## Rapporto Conclusivo

Attività di controllo ordinaria ex art. 29-decies del D.Lgs. 152/2006 e s.m.i., comma 3

### *Acciaierie d'Italia S.p.A. - Installazione di Taranto*

*Data di emissione 07 agosto 2023*

**Fig. 1 – Eventi di emissione visibile in area cokeria (rif. allegato n. 1 alla DIR 281/23)**

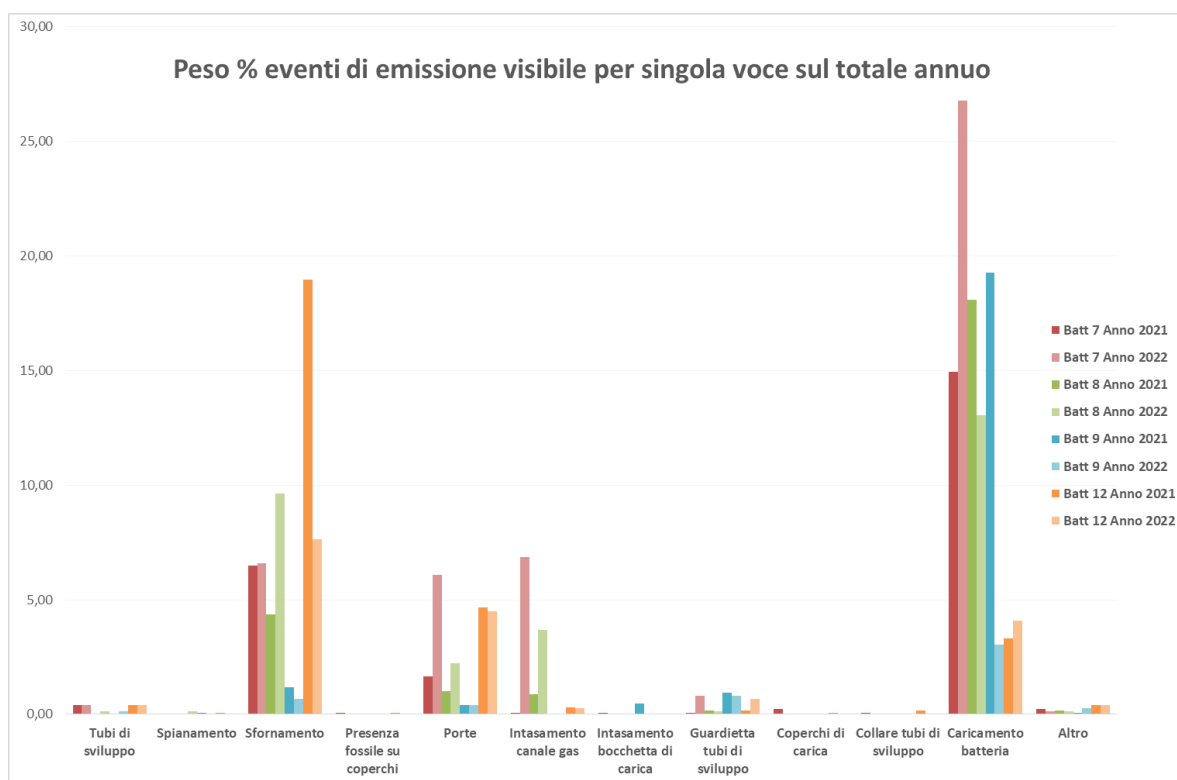
Il grafico soprastante dimostra che le batterie n. 7 e 8 risultano quelle con il maggior numero di eventi di emissioni visibili per le fasi critiche evidenziate.

Alla luce di quanto analizzato, dunque, è possibile supporre che gli interventi impiantistici effettuati nel corso delle fermate delle batterie n. 9 e 12, occorse nei due anni di riferimento, hanno portato ad una diminuzione del numero di eventi di emissioni visibili in atmosfera, mentre si rileva che la batteria n. 7 risulta quella maggiormente problematica in tal senso.

A tal uopo si riporta che già nella sede della III visita ispettiva ordinaria dell'anno 2020, ARPA Puglia ha rilevato una diminuzione delle ore di manutenzione occorse alle batterie di cokefazione n. 7-8 e 11-12<sup>5</sup> da parte del Gestore, pertanto si formula la seguente condizione per il Gestore:

**Condizione di monitoraggio 2023/02/08: si chiede al Gestore di fornire, entro 30 giorni dalla ricezione del presente Rapporto Conclusivo, evidenza delle consuntivazioni delle manutenzioni giornaliere eseguite negli anni 2020-2021-2022 alle apparecchiature ed ai macchinari afferenti al reparto cokeria (in analogia a quanto fornito in allegato n. 19 alla DIR 543/20). Inoltre, il Gestore fornisca spiegazioni in merito all'aumento delle emissioni visibili rilevate alle batterie di cokefazione n. 7 e 8 nel corso dell'anno 2022, rispetto all'anno precedente.**
